PRÉFET DE SEINE-ET-MARNE

Référence : E-4/17- 2686

Objet : Modification des dispositions applicables à l'entrepôt TOYS R US par arrêté n°14 DCSE IC 039 du 13 juin 2014
Rapport de l'inspection des installations classées

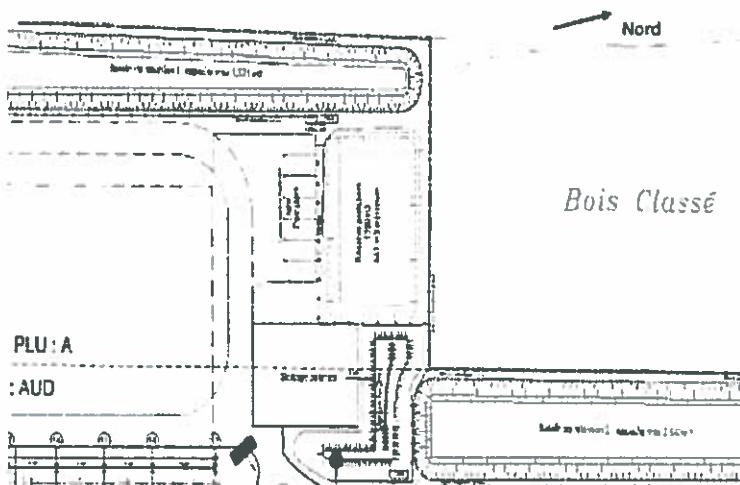
- localisation du stockage extérieur des palettes.

Le stockage de palettes a été déplacé.
Initialement prévu à cet emplacement

Le stockage a été déplacé comme indiqué ci-dessous

Les dimensions de la zone de stockage ont été légèrement modifiées et passent de 500 m² à 517 m². Le volume de bois stockés sur 3 m de haut passe de 780 à 829 m³.

La modification des dimensions de l'aire de stockage de palettes en bois conduit à modifier le volume accueilli sur le site sous la rubrique 1532. Le volume passe de 780 m³ à 829 m³. Le site reste non classé sous cette rubrique (seuil de 1000 m³). L'article 1.2.1 de l'arrêté préfectoral doit être néanmoins mis à jour.

La description de la zone de stockage de palettes aux articles 7.3.3.1 et 8.1.1.1 doit être modifiée.

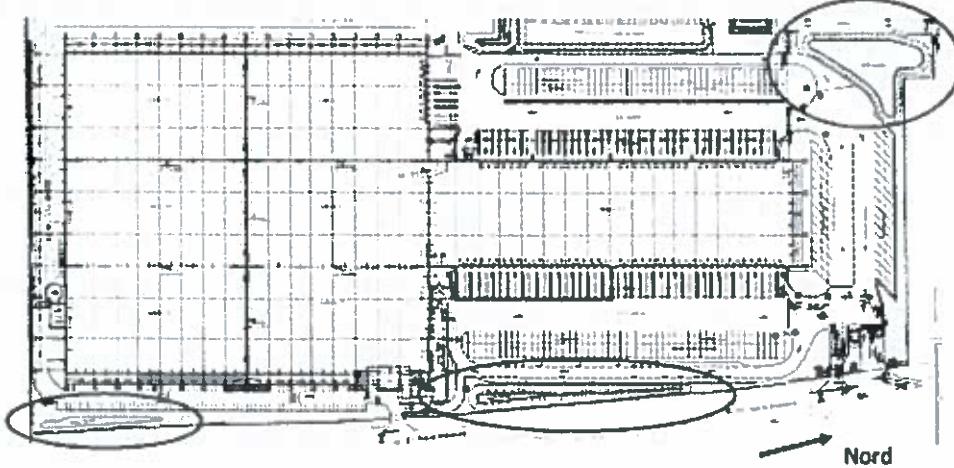
- Augmentation du volume de la réserve pompier

Le SDIS a demandé dans le cadre de l'instruction du PC d'assurer en toute circonstance 720 m³/h au moyen de :

- 12 poteaux incendie délivrant 300 m³/h en fonctionnement simultané de 5 hydrants,
- une réserve incendie de 840 m³ et 7 plates-formes d'aspiration.

L'exploitant s'est conformé aux demandes des pompiers. La réserve pompier contient au minimum 840 m³. 16 poteaux incendie ont été mis en place.

L'article 7.6.4 relatif aux ressources en eau doit être modifié en conséquence.
